1201 F/1201 FP

The new model 1201 F offers important improvements in comparison to the previous model (1200 F).

Fig. 1

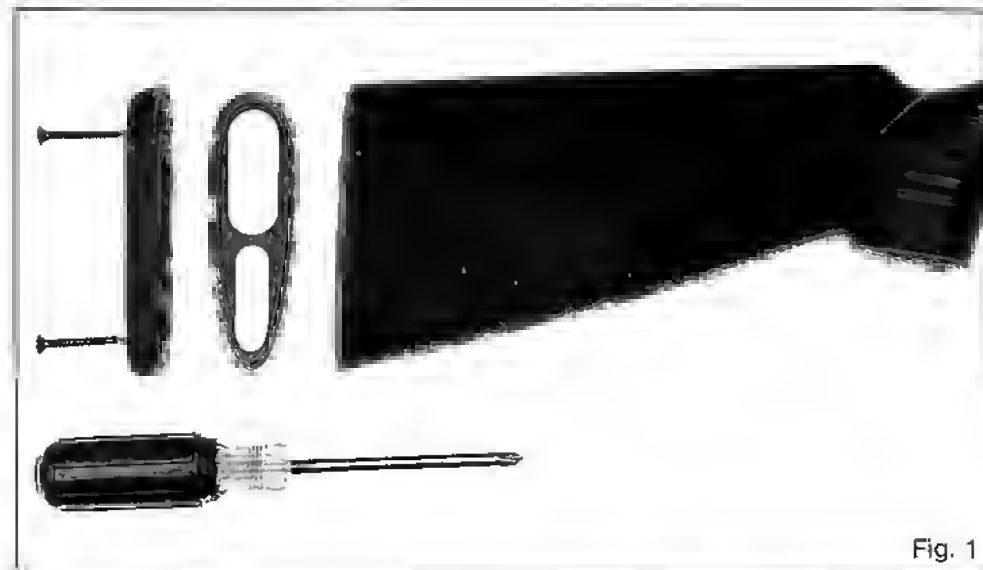
N.B.: By inverting the plastic spacer and metal plate, the standard 3 mm. cast-off (right handed) is modified into 3 mm. cast-on (left/handed).

- Barrels are now available in 67, 71 and 76 cm. (26", 28" or 30")
- Raised ventilated rib
- Mobilchoke™ interchangeable chokes on request
- Variable length of pull by using modular spacers between stock and recoil pad
- Variable heel drop (3 measurements) by using the appropriate modification set (plate+spacer)

STOCK DROP MODIFICATION

Both models 1201 F and 1201 FP are normally factory set with a heel drop of 60 mm.

In order to modify the drop it is necessary to use the appropriate modification set consisting of a metal plate and a plastic spacer.

It is advised to have the operation carried out by a competent gunsmith (use a 13 mm. hexagonal tube spanner, after removing rubber recoil pad with a medium sized cross-point screwdriver).
